# Radschnellverbindungen Potsdam-Mittelmark/Potsdam/Berlin

## Zusammenfassung der Onlinebeteiligung vom 08. September bis 29. September 2021

Veranstalterin Landkreis Potsdam-Mittelmark  
Fachplanung SHP Ingenieure

## 2. Auswertung Werder (Havel) – Potsdam 1

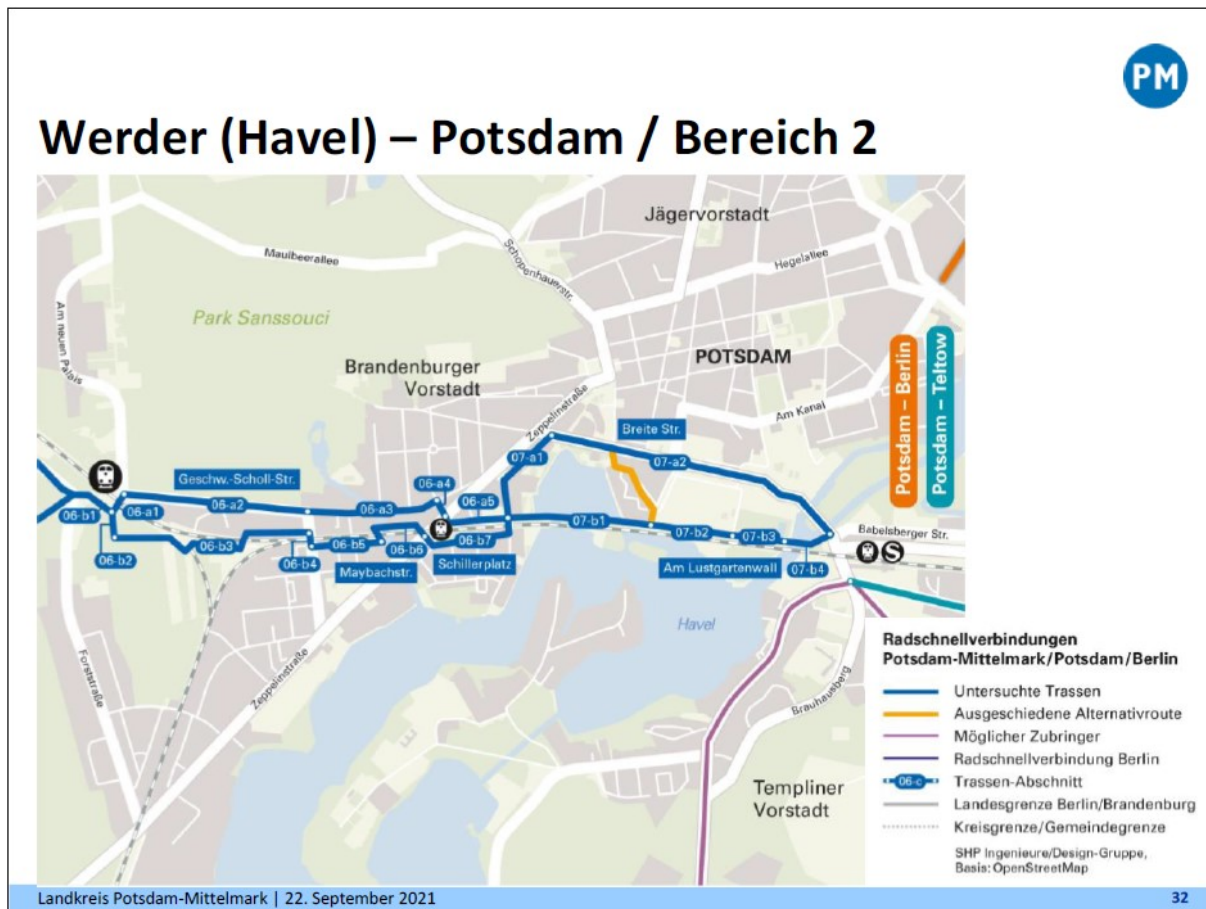
Zustimmung	explizite Ablehnung
Variante 4a:	19	0
Variante 4b:	0	5
Variante 5a:	2	1
Variante 5b:	14	0

Nördlich durch Bahntrassendreieck von Bahnbrücke Werder bis Kuhforter Damm (Anbindung Golm)	3
südliche Bahntrasse nach Süd-Osten und dann Querung zur Anbindung Richtung 05-b	1
Neubau entlang der Bahntrasse zwischen Bahnbrücke Werder und Bahnhof Park Sanssouci	1
Teilstrecke von 05-a durch den Wald	1
Weiterführung bis Brandenburg	1

Anbindung Golm Berücksichtigen	9
Uferweg als Zubringer	1
Zubringer in Werder	1

Unterführung (05-b1) aus-/umbauen, ggf. neues Bauwerk	7
Getrennte Führung Wildpark West (Wohngebiet, fehlende Gehwege, spielende Kinder) nicht vorstellbar	5
Wildpark West (Wald, beide Varianten): Konflikte Naturschutz	4
Querung Werderscher Damm: Priorität für Radfahrende	1

## 4. Auswertung Potsdam - Berlin

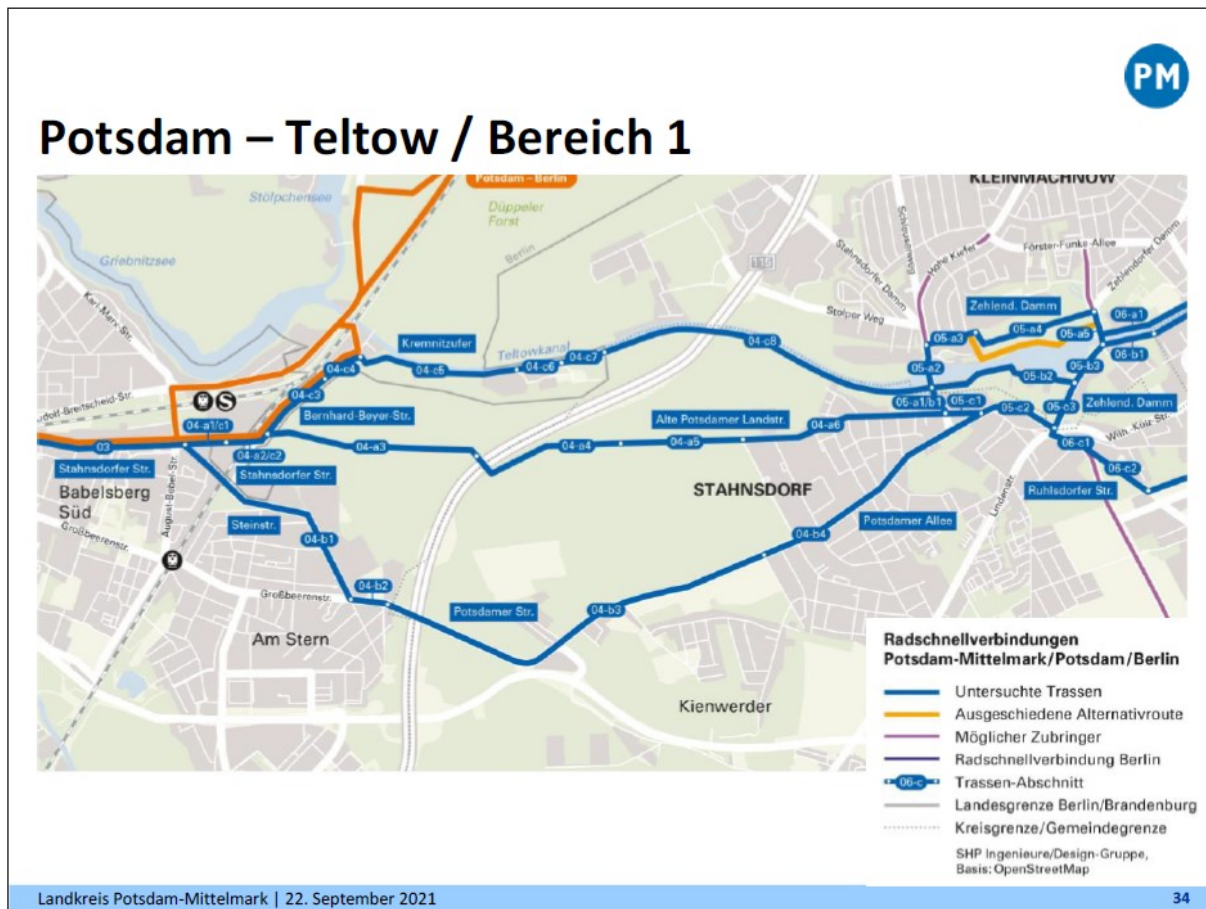
Zustimmung	explizite Ablehnung
Variante 1a:	1	1
Variante 1b:	12	0

Ergebnis
Königsweg / Stahnsdorfer Damm (Zubringer: Gewerbegebiet Europarc)	8
Über Roedenbecksteig und am Helmholtz-Gelände vorbei / Alt-Stolpe	3
Zwischen Potsdam Hbf und Nuthestraße nördlich der Bahntrasse	3
Königsweg / Bürgermeister-Stiewe-Weg bis Bahnquerung Teerofenweg	2
Entlang des Griebnitzsees	1
Königsweg und Weiterführung Richtung Zehlendorf	1
Weiterführung der Trasse über Potsdamer Chaussee bis nach Zehlendorf	1

Anbindung Michendorf entlang Bahnlinie nach Dessau	3
Anbindung von Waldstadt, Schlaatz und Babelsberg an Berlin	1
Bahndammquerung / Nuthestraße	1

Königsstraße: Steigungen	9
Königsstraße: schon heute überwiegend gut zu befahren (außerorts), Konflikte mit MIV (innerorts)	8
Varianten A und B: keine Alternativen, sondern sollten beider weiterverfolgt werden	6
Engstelle: Glienicker Brücke / Gehwege außerhalb der Brückenträger anbringen (wie historische Brücke)	4

Ergebnis
Nicht Bahnhöfe, sondern Wohngebiete verbinden / nicht sternförmige Verbindungen, sondern netzartig / Alternativen zum bestehenden ÖPNV-Netz	4
Bismarckstraße: Asphaltieren oder geschnittenes Pflaster, Denkmalschutz ist beim Kfz-Verkehr/Parken auch nicht von Bedeutung	4
Bismarckstraße: ungeeignet, Versuche Kopfsteinpflaster zu entfernen Bereits gescheitert	2
Variante B: Führung entlang der Bahn besser geeignet	2
Variante B: Führung über Bernhard-Bayer-Straße besser geeignet	2
Glienicker Brücke: Denkmalschutzbehörden einbeziehen	2
Querung Königstraße / Potsdamer Chaussee: Brücke für Radverkehr	1
Düppeler Forst: Konflikte Naturschutz	1
Zäune Wildschweine	1
Schulstraße / Stahnsdorfer Straße: Konflikte Parken	1
Einbettung der RSV in das Radnetz Potsdam-Mittelmark	1
Umweltschutz bei Beleuchtung der RSV beachten	1

## 5. Auswertung Potsdam – Teltow 1

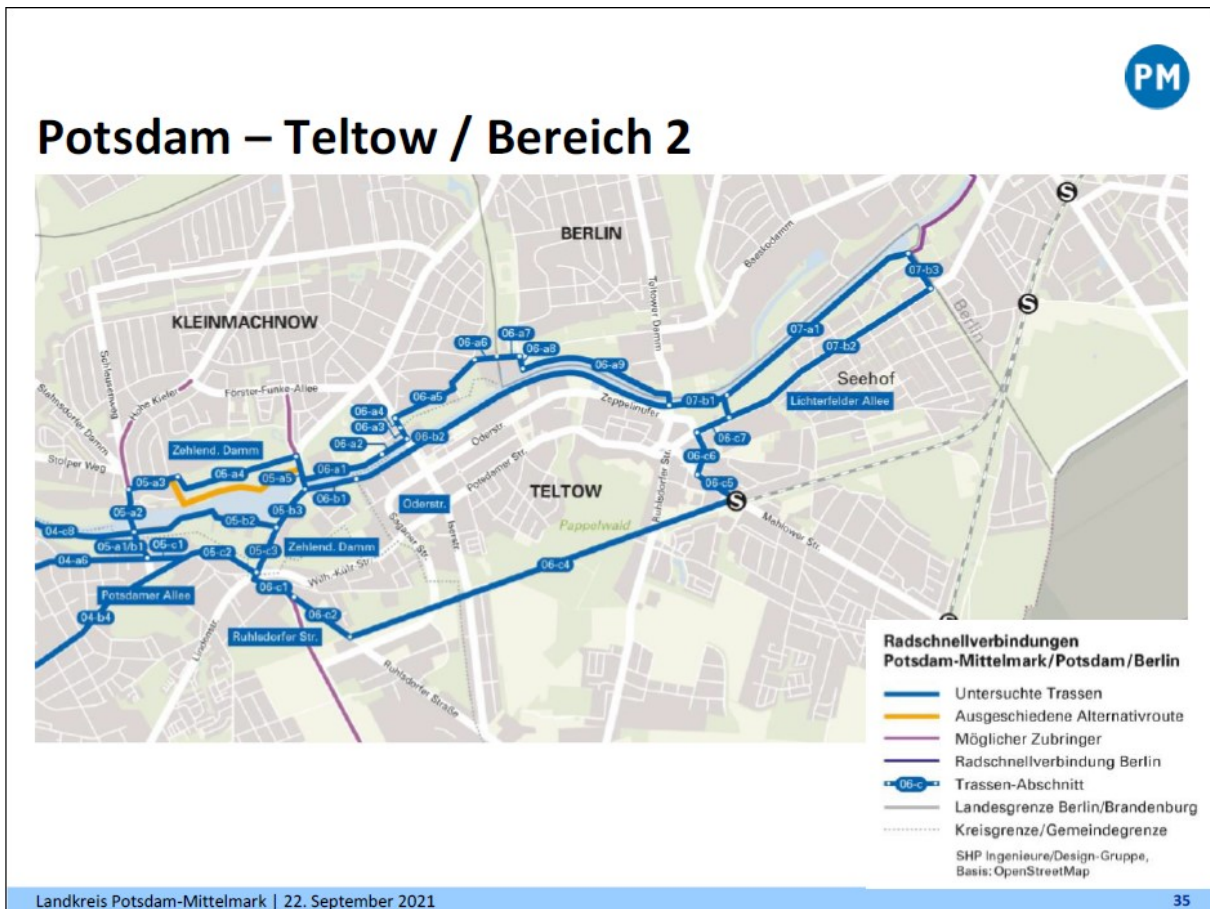
Zustimmung	explizite Ablehnung
Variante 4a:	9	0
Variante 4b:	2	1
Variante 4c:	16	4
Variante 5a:	0	0
Variante 5b:	9	0
Variante 5c:	1	0

Rudolf-Breitscheid-Straße als Alternative zur Stahnsdorfer Straße (ggf. Einbahnstraße)	3
Zwischen Potsdam Hbf und Nuthestraße nördlich der Bahntrasse	2
Führung entlang der Bahngleise als Alternative zur Stahnsdorfer Straße	2
Königsweg / Bürgermeister-Stiewe-Weg bis Bahnquerung Teerofenweg	1

Anbindung Gewerbegebiet Dreilinden (Stahnsdorfer Damm, inkl. Winterdienst / Beleuchtung)	3
Anbindung Gewerbegebiet Deilinden (alte Autobahnbrücke)	1
Anbindung in TKS	1

Stahnsdorfer Straße: Konflikte (u.a. Parken, viel Kfz-Verkehr, ÖPNV)	9
Stahnsdorfer Fahrradstraße gewünscht	7
Parforceheide: Konflikte Beleuchtung (Umweltschutz)	4
Kanal: Konflikte Beleuchtung (Umweltschutz)	3
Parforceheide: Führung zwischen Friedhöfen ungünstig	3
Zäune Wildschweine	3
Stahnsdorfer Straße: Buslinie nicht notwendig Bzw. Straße zu eng für ÖPNV	3
Parforceheide+Kanal: befestigte Wege für Ausflüge, keine SRV	2
Variante B: bereits heute gut befahrbar und z.T. gerade erneuert Erneuter Ausbau aufwendig	2
Steinstraße: Bau der Brücke bereits verworfen (90er Jahre)	2

Ergebnis
Steinstraße: Bau der Brücke ohne Beeinträchtigung der Gleise möglich	1
Winterdienst	1
Stahnsdorfer Straße: Sperrung für den Durchgangsverkehr (z.B. Poller)	1
Nord-Süd Verbindungen berücksichtigen	1
Neue Hakeburg: Steigungen	1
